郑州市科技路（江山路～天河路）等 41 条道路  
照明工程施工

补充招标文件  
(BC-001)

招标人：郑州市城市照明灯饰管理处

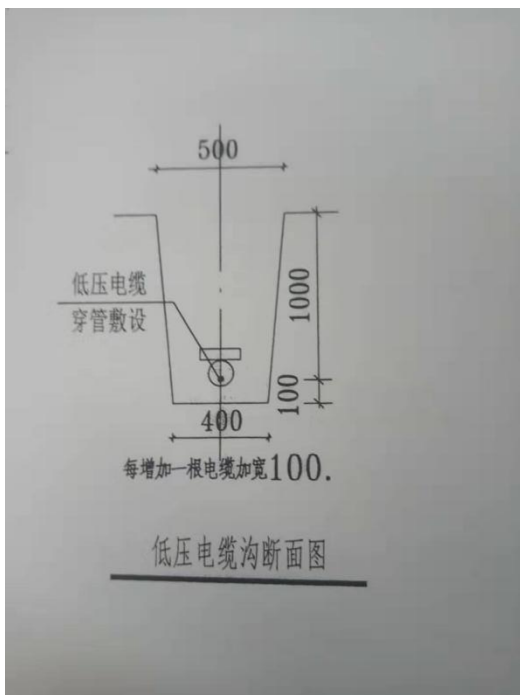
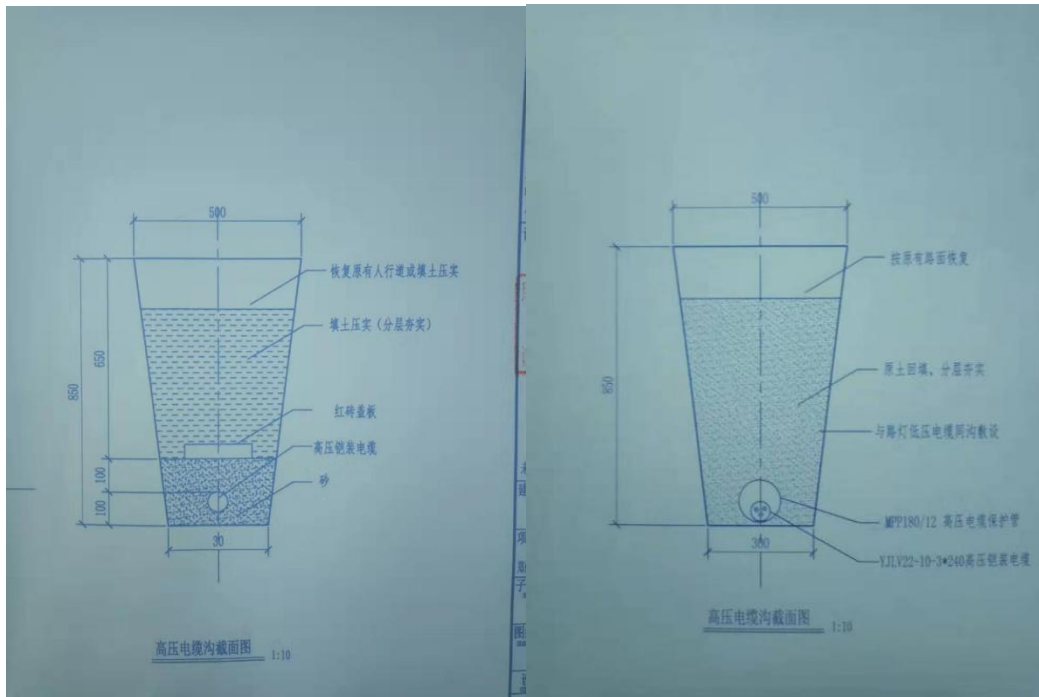
1. 电缆沟开挖土方量是否按各条路图纸电缆直接埋地敷设或沟槽开挖断面图核算，如：

2. 若道路图纸无沟槽开挖断面图，如三全路（京广快速路-江山路），请明确开挖尺寸；

答：一般开挖断面如施工图设计内附有断面图的按图纸设计进行，有高压和过路开挖断面的埋深按照图纸设计要求。高压电缆沟槽断面图如图纸未标明的可按照一般做法，按图纸要求铺沙盖砖或敷设保护管（深度按各个图纸设计要求）；低压电缆断面图可参考市政院图纸做法。如下：

答：设计图没有具体说明的按一般做法如上图
